安全に関する改善提案

改善の概要:
 導流壁波返しの変更

導流壁断面図

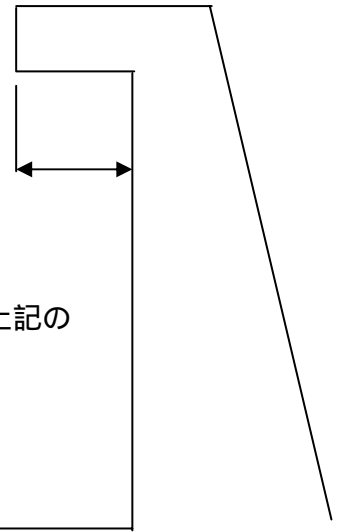
波返し張り出し部は1.0～1.5mの構造となっている。

側壁の型枠は、スライド式の大型枠か、バラ型枠で施工している。

波返しの型枠は、特性のスライド型枠か
 底盤から型枠支保工を立ち上げる

などの方法となるため、側壁用の型枠や足場をすべて解体したあとに上記の作業を行っている。

小規模ダムでは、水利実験等の結果設計されたのではなく
 既存のモデルをそのまま活用している例がほとんどである。

必要な場合でも高さで補えないのか検討の余地がある。

張り出し部がなくなれば、作業が単純になり安全作業となる。
